# 改善箇所説明図

## 基準不適合箇所

改善前：燃料フィルタ形状

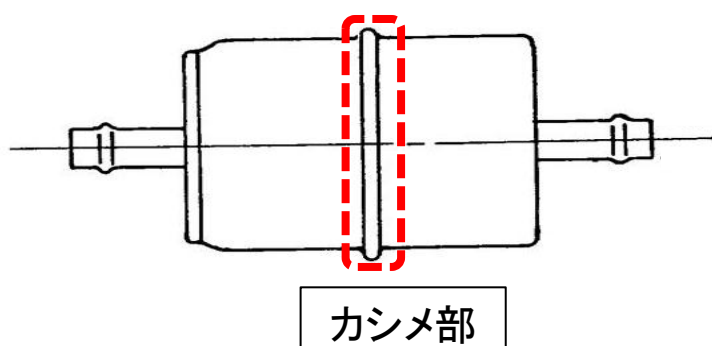
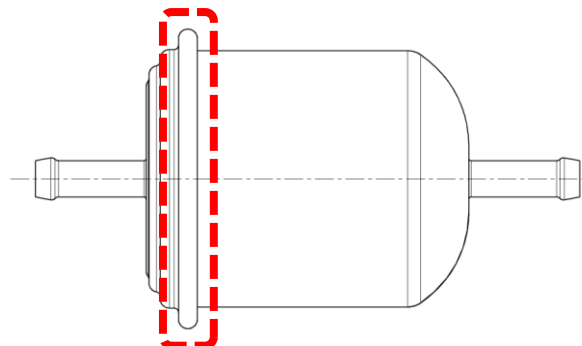
カシメ部

燃料タンクと原動機の間配置されている燃料フィルタにおいて、フィルタケースのカシメが不十分なものがある。そのため、そのままの状態で使用を続けると、当該カシメ部から燃料が漏れるおそれがある。

改善後：燃料フィルタ形状

改善内容：全車両、燃料フィルタ、クランプ、スペシャルワッシャ及び燃料ホースを対策品に交換する。
